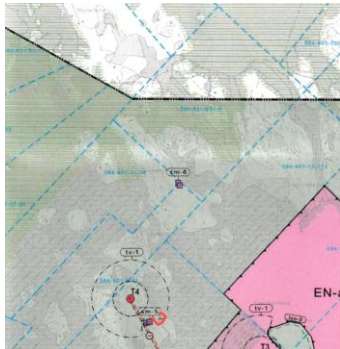
15. Yksityishenkilö Kuvaliite:	Vastine: <i>Mielipide on annettu kuvan muodossa, ja on hieman epäselvää mitä sillä on tarkoitettu. Samasta alueesta on annettu toinenkin mielipide, joka aivan ilmeisesti kuvaa samaa asiaa, ja on todennäköisesti saman henkilön mielipide. Punaisella merkityllä alueella on tuon toisen mielipiteen mukaan lomarakennus, sauna ja varastohalli.</i> <i>Kyseinen kaavaluonnoksen kartalla ollut alueen osa tulee kuitenkin jäämään pois kaavaehdotuksen kartalta ja voimala T4</i>

on nyt esitetty Isolehdonnevan länsipuolelle. Etäisyys lähimpään voimalaan kuvan punaisen merkinnän alueelta tulee olemaan noin 2700 metriä. Maankäyttö kyseisellä alueella ei tule yleiskaavan laatimisen vuoksi muuttumaan, ja melu- yms. vaikutukset tulevat lieventymään luonnosvaiheeseen verrattuna.

Koska kaavaehdotus poikkeaa merkittävästi kaavaluonnoksesta, eikä ole varmasti tiedossa mitä mielipiteessä halutaan tuoda esille, on hyvä, jos osallinen tarkistaa onko tarpeen muistuttaa jostakin asiasta vielä ehdotusvaiheessa.

Ei huomioon otettavaa mielipiteen johdosta.
